Oggetto: POSTA CERTIFICATA: Osservazioni di Angela Pettinaro - metanodotto larino chieti documento firmato Pettinaro.pdf(3226824)

**MODULO PER LA PRESENTAZIONE DI OSSERVAZIONI RELATIVO
ALLA PROCEDURA DI VIA**

METANODOTTO LARINO – CHIETI, DN 600 (24''), DP 75 bar

S.G.I. S.p.A (Società Gasdotti Italia)
.....

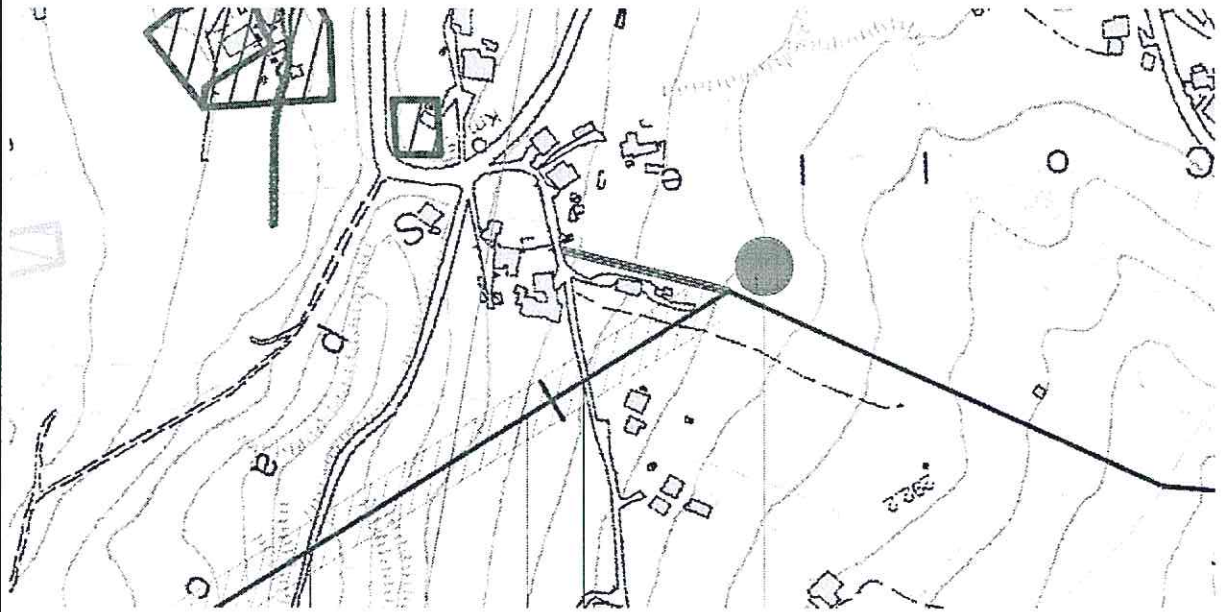
Inoltre verte anche su aree edificate e zone A-B-C (zone urbane) del Piano Regolatore Generale come già evidenziato nella carta mosaico dei PRG; è di preliminare importanza valutare lo stato dell'ambiente in relazione al benessere e alla salute umana e, pertanto, di estrema urgenza verificare la compatibilità delle conseguenze dirette e indirette dell'opera con i criteri per la prevenzione dei rischi riguardanti la comunità; Il progetto di tracciato del metanodotto "Larino - Chieti" si sovrappone in alcuni punti (n. 2 abitazioni) sul percorso dell'elettrodotto 220 kV, già presente sul nostro territorio comunale, in assenza di valutazioni di effetto cumulo ed effetto domino potenzialmente derivanti dalle due opere; si contano almeno n. 8 abitazioni, nel territorio comunale di Bucchianico, interessate dalla vicinanza alla condotta in progetto che varia dai 10 ai 25 metri di distanza; pertanto sarebbe auspicabile **allontanare il tracciato dai nuclei urbani sparsi, verso aree con minore densità abitativa.**

Carta mosaico dei suoli, deposito e strada temporanei a ridosso delle abitazioni

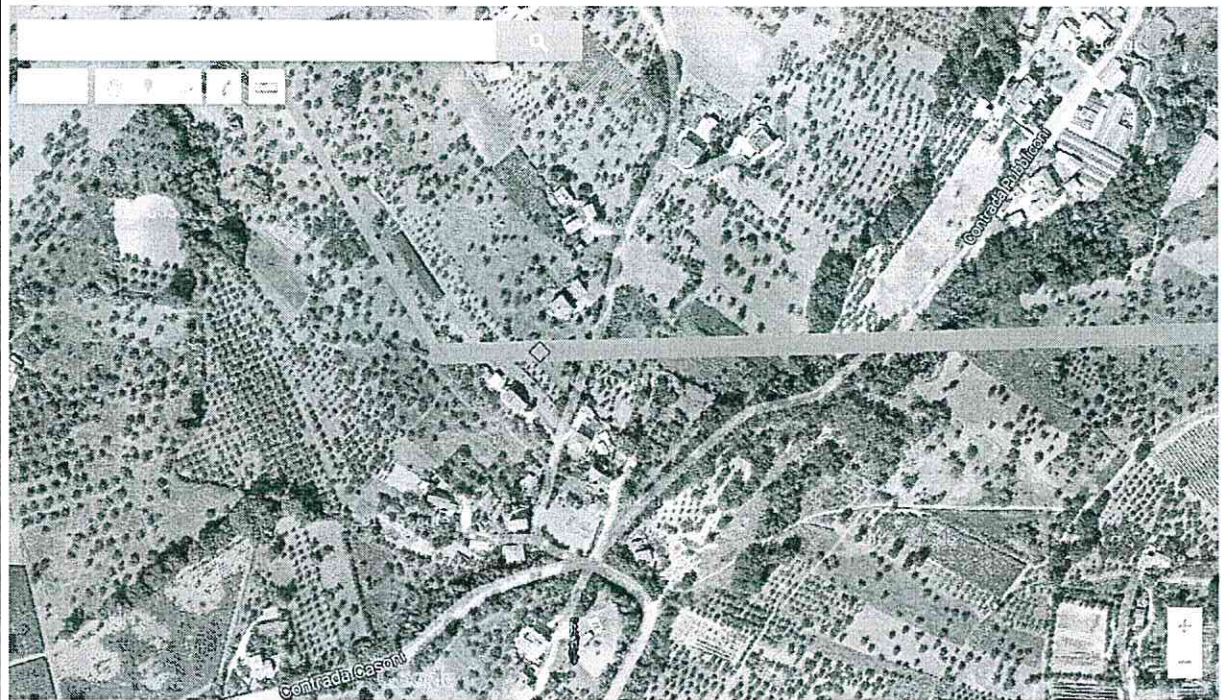
In particolare, per quanto riguarda le mie proprietà in contrada Cese di Bucchianico indicate in allegato fotografico, osservo che le strade di accesso temporaneo e il deposito temporaneo risultino essere eccessivamente in prossimità delle abitazioni, recando ulteriore disagio.
